RASENTRIMMER

GL210-----B

TYPE 1

R10495

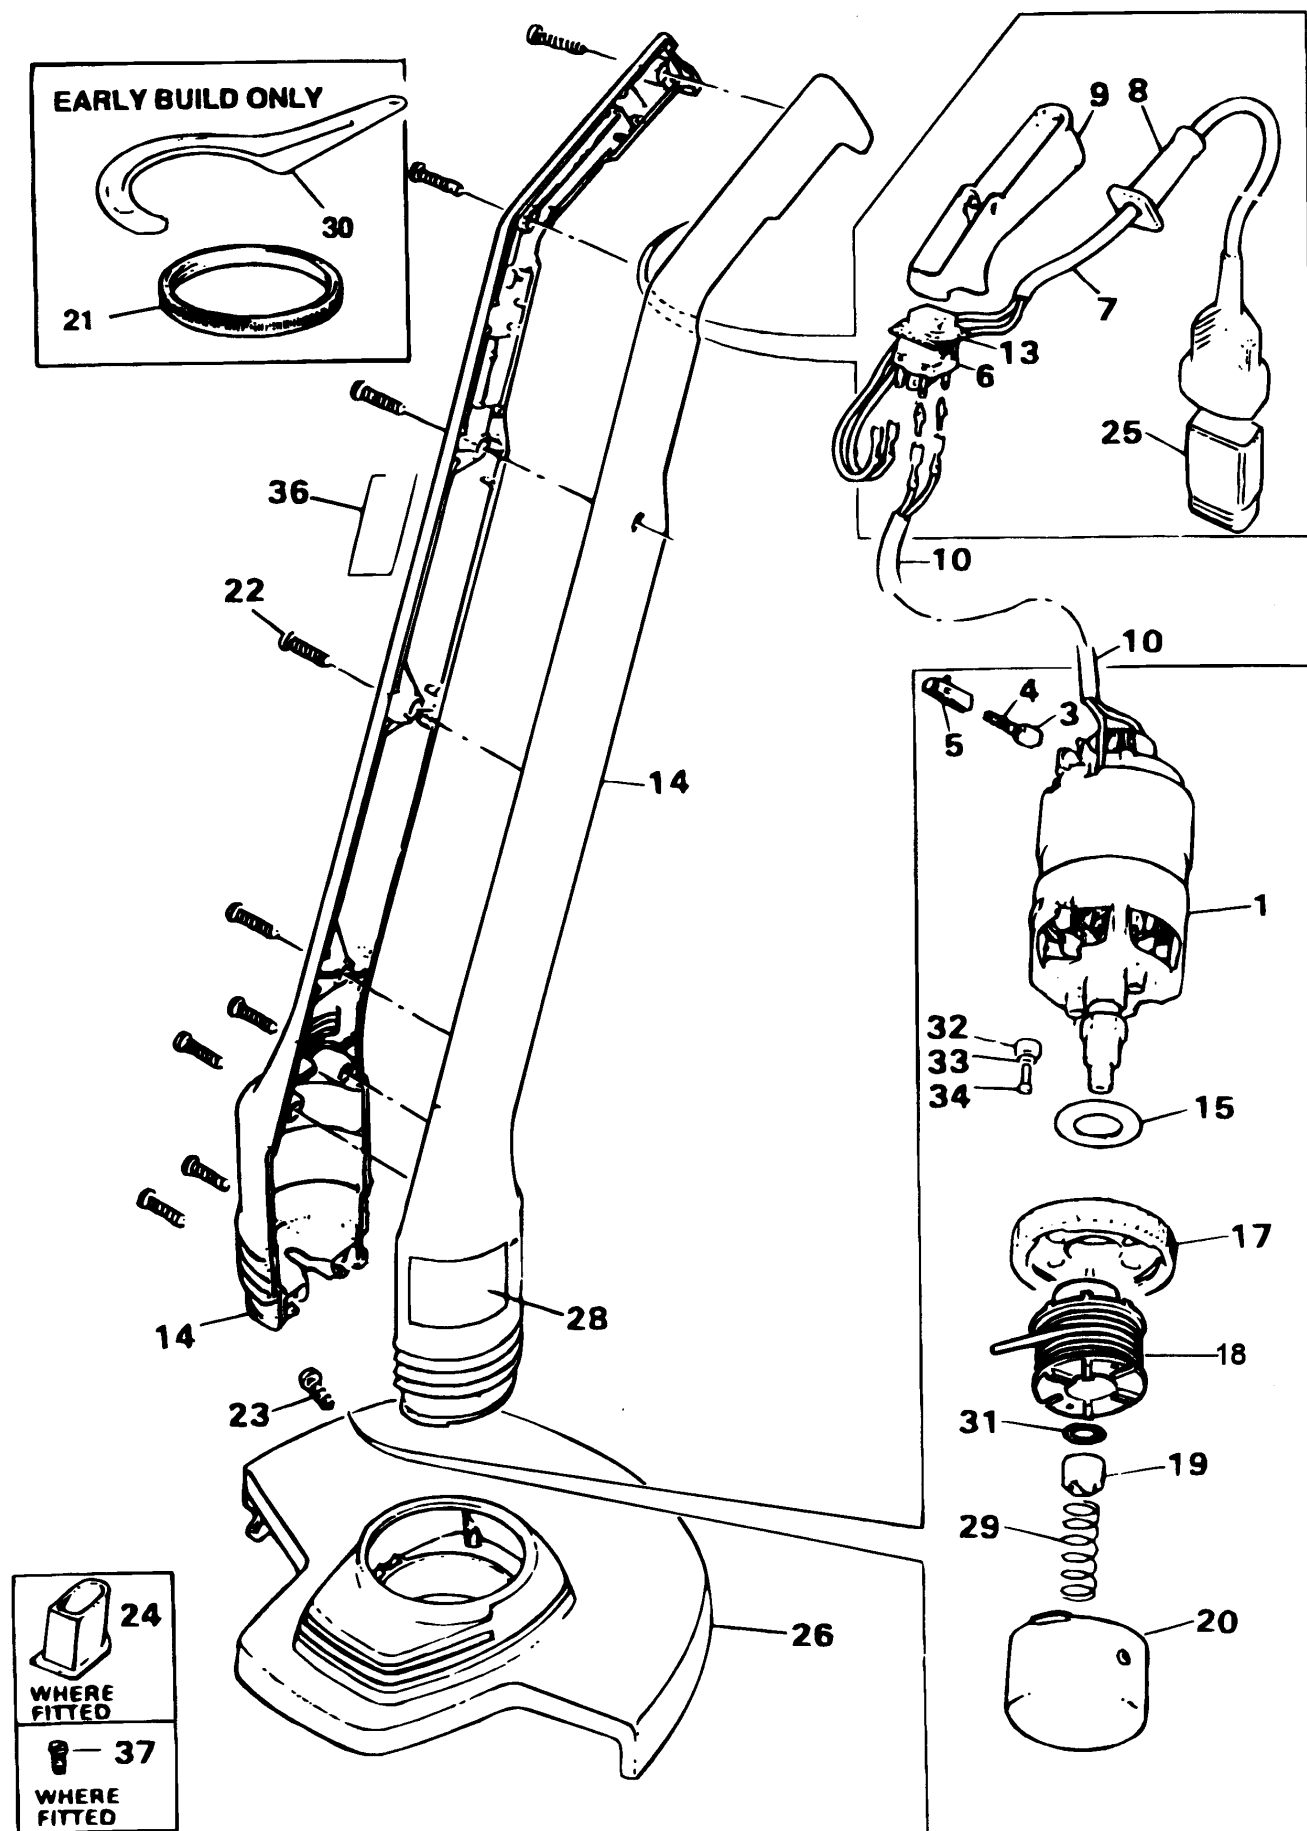
Wie oben aufgefüllt sind jetzt nur noch 255 mm Schutzbleche erhältlich.

Alle älteren Ausführungen des LC-Trimmers, D709, D809, D810, D823, D825 müssen auf den oben aufgeführten GL210/GL220 Stand umgerüstet werden.

Ältere automatisch beschickte Einheiten wurden mit einem Klemmring (Teil 21) ausgerüstet, um den Spulendeckel festzuhalten. Neuere Ausführungen wurden modifiziert, und der Klemmring wurde entfernt.

Wenn die älteren Ausführungen nicht mehr im Lager vorhanden sind, ist die Einheit unter Verwendung der Teile 17 und 20 auf die neuere Version umzurüsten und Teil 21 ist wegzuwerfen.
